BRUXELLES. Petite rue des Bouchers, 23
(= façade latérale longeant l'impasse Schuddeveld comprise dans le périmètre classé du Théâtre Toone et de l'impasse Schuddeveld + zone de protection / zone tampon UNESCO / inventaire)
PERMIS UNIQUE : modifier les baies de fenêtre de la façade latérale, construire un chien assis dans la toiture à versant latérale, modifier le versant de toiture arrière, modifier la conduite d'évacuation de la hotte du restaurant, supprimer un escalier intérieur entre le rez-de-chaussée et le 1er étage et construire un nouvel escalier intérieur entre le 1er et 2ème étages et placer une tente solaire sur la façade latérale donnant sur l'impasse classée (mise en conformité)

Avis conforme de la CRMS

Extraits Brugis et vues des façades depuis la rue et l'impasse Schudeveld (extraits du dossier)

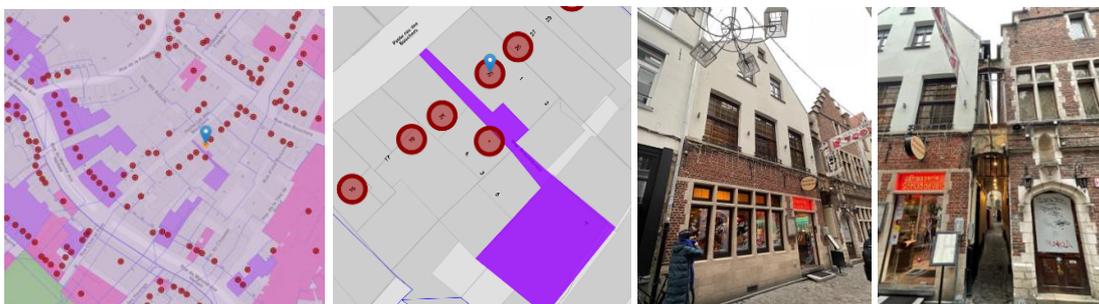
De manière générale, la CRMS ne souscrit pas à la régularisation de ces interventions. Disparates, hybrides et peu intégrées, elles sont inadéquates eu égard au contexte patrimonial de l'impasse classée.
